Rapport de l'Inspection des installations classées

Visite d'inspection du 09/06/2023

SOCIETE DU DÉPÔT DE SAINT-PRIEST (SDSP)

Références : 2023-Is105RT

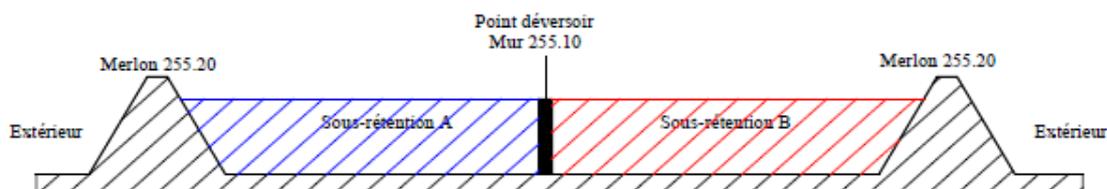
L'exploitant indique disposer sur son site d'une cuvette de rétention compartimentée en 2 sous-cuvettes et reliée à une cuvette de rétention déportée. 2 réservoirs de 3400m³ et 29500m³ de distillat sont situés sur la sous-cuvette A et 1 réservoir de 29500m³ de distillat sur la sous-cuvette B. Sur site, l'Inspection constate que ces 3 cuvettes de rétention (y compris la déportée de 5241m³) sont accolées les unes aux autres.

Le volume de rétention globale, avec les 3 sous-cuvettes, est de 34192m³, cela correspond bien à 100 % de la capacité du plus grand réservoir et 50 % de la capacité totale des réservoirs associés.

Ainsi, il l'Inspection constate que la cuvette dénommée "déportée" par l'exploitant n'en n'est pas une mais est qualifiée de sous-cuvette.

Concernant la mobilisation de la totalité du volume de rétention, au niveau de l'altimétrie des 3 sous-cuvettes, l'exploitant a indiqué que ces dernières étaient à la même altitude: 255.20. Ainsi, le produit va se répartir uniformément dans les 3 cuvettes et ne devrait pas déborder en extérieur.

Observation n°4 : L'exploitant doit requalifier le caractère déporté de sa sous-cuvette et le prendre en compte dans les divers documents tels que l'EDD et le POI.
